114 年危險性設備檢查現場稽核會議應行/建議改善事項回覆資料

台灣塑膠工業股份有限公司麥寮氣乙烯廠

114 年危險性設備檢查現場稽核會議建議改善事項回覆

115 年危險性設備檢查現場稽核會議應行/建議改善事項回覆資料

作業項目：六、磁粒探傷

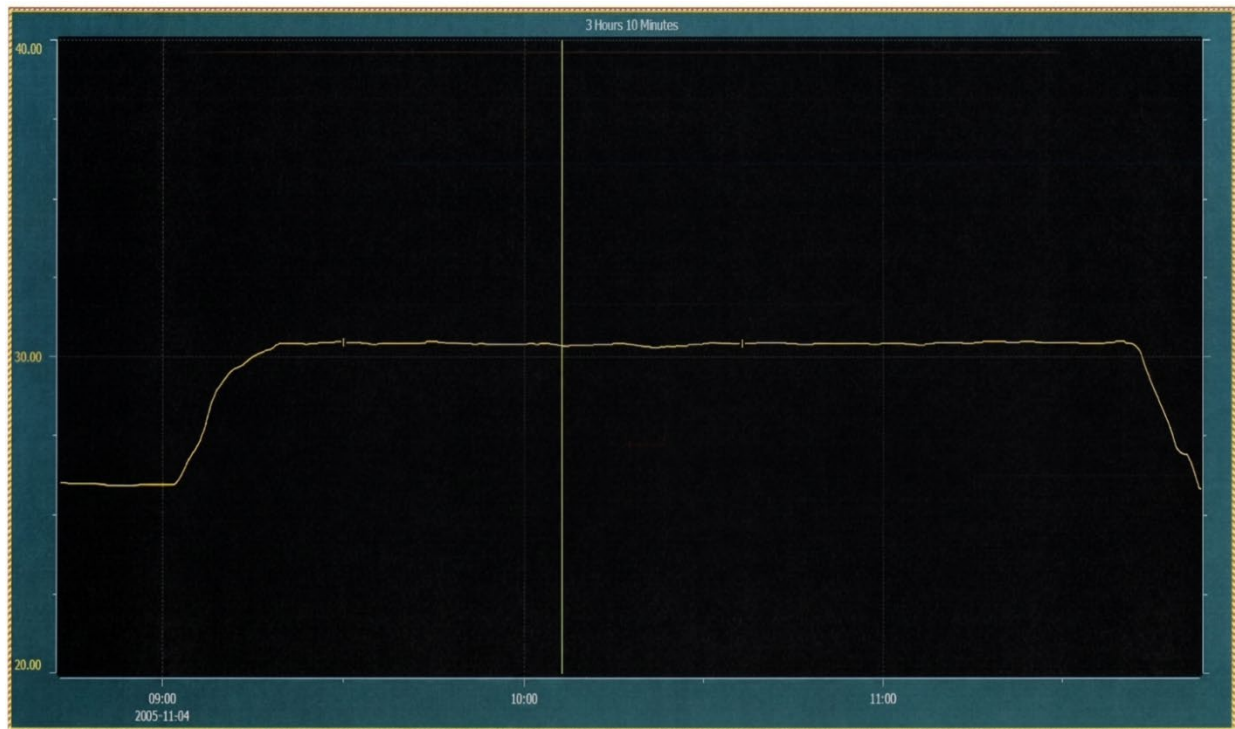
MT於操作中檢查(380°C)，磁粉是否能適用該溫度？可靠度是否適足？建議擇日於停機狀態下再確認。另高溫下操作之作業程序是否訂定？

高溫磁粒檢測所使用之磁粉最高耐熱溫度為426°C，而R611現況操作溫度約為380°C，所使用的磁粉適用於R611操作溫度範圍，磁粉耐熱溫度原廠資料詳圖說明，於2027年停車設備降溫時會再實施常溫磁粒檢測進行檢測結果比對驗證，另外，針對高溫下操作之作業程序及相關防護已於JSA內制訂，詳JSA摘錄內容。

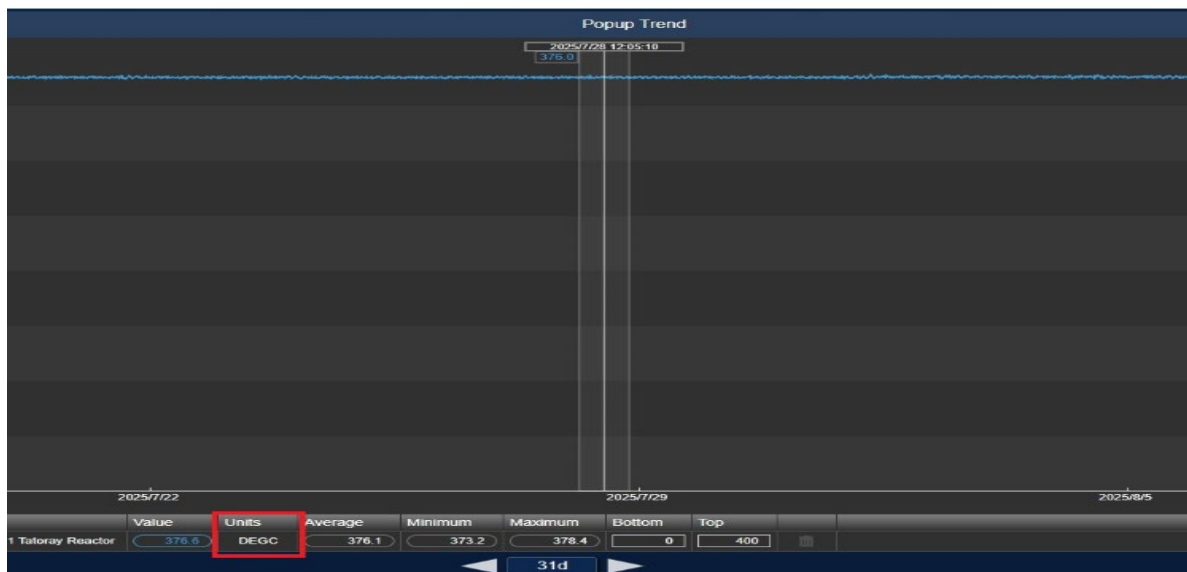
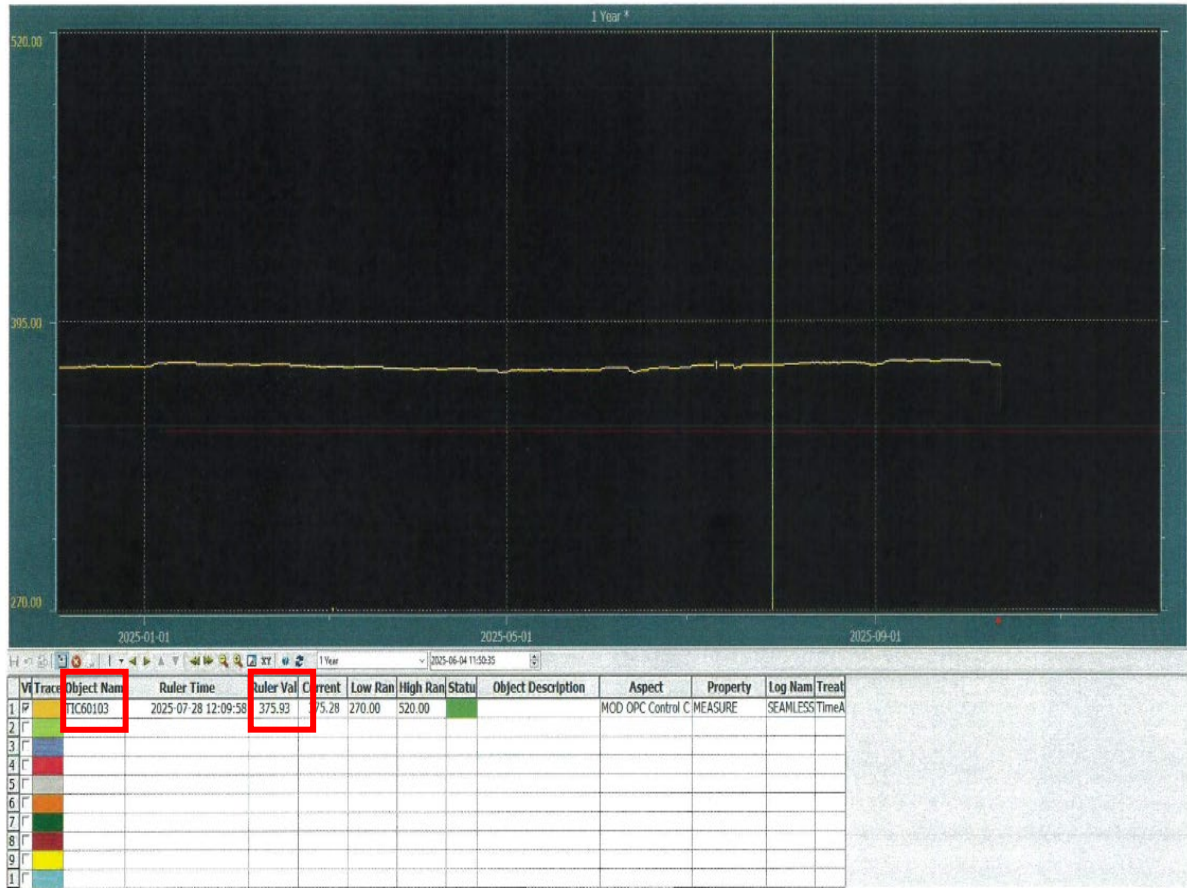
4	耐壓試驗(1.1倍)之值為30.36 kg/cm ² ，報告為30.4 kg/cm ² ，應修正一致。	相關文件呈現上內文與趨勢圖將以統一格式進行回覆。
---	---	--------------------------

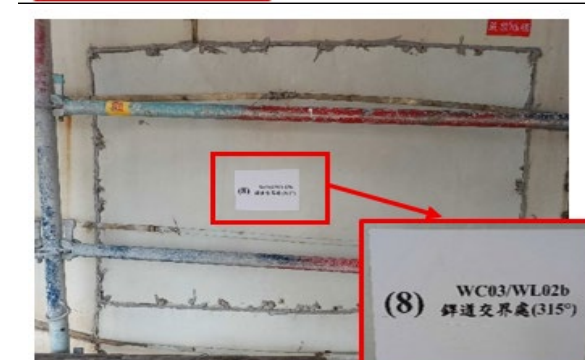
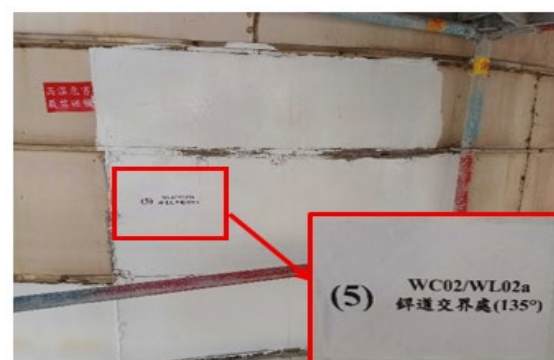
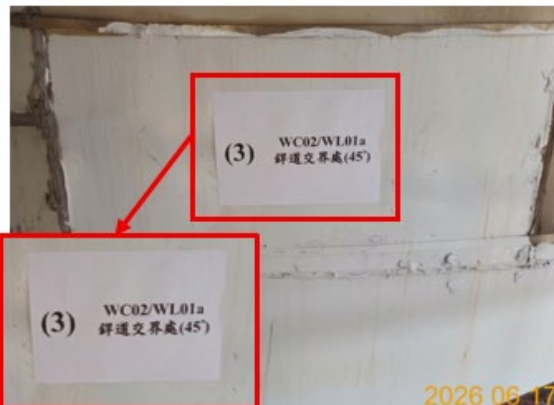
5	12S3906112645耐壓試驗耐壓趨勢圖測試壓力未有單位，請注意。(114年10月28日測試有2個測試值26.23和375.93似乎不符，請將單位填妥)	經查該日提供兩張趨勢圖，一張為耐壓趨勢圖26.23kg/cm ² ，另一張圖為一年溫度趨勢圖，數值為375.93℃，未來將在趨勢圖中明確標示單位。
---	--	--

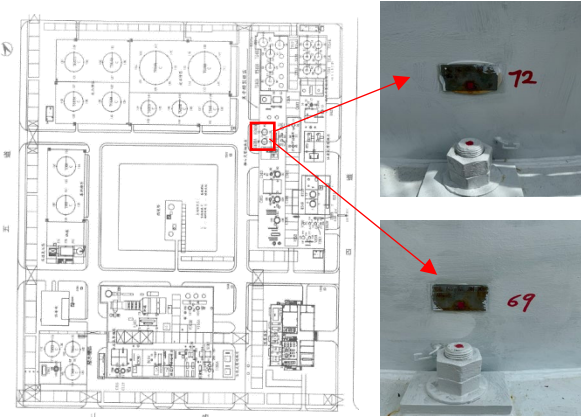
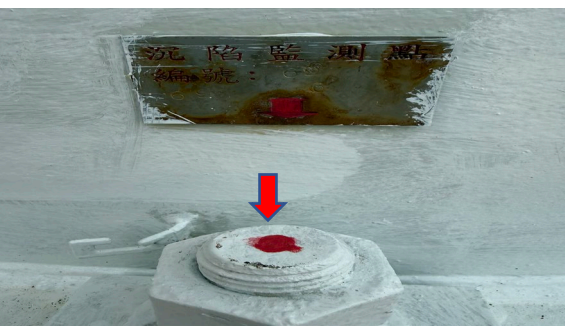
事業單位應行改善事項	改善情形回應
1	臥式多管型油冷卻器編號： 12S3906165163(E-841B)胴側安全閥上游 開關閥應設有常開標示牌；另出口管路有 縮管情況，請確認。 	已於安全閥上游開關閥處增設「常開」標示 牌；另出口管路縮管情形已確認完成，與原 始設計相符合，詳設計圖(附件一)，請參考 改善照片。 
2	V-841B(12S3906165158)安全閥出入口端 接有停止閥，安全閥回裝後停止閥未打 開，應確實全開管理。 	本案因配合工檢關閉，故未開啟，工檢已完 成，現場已將 V-841B 安全閥出入口端之停 止閥確實全開，請參考改善照片。
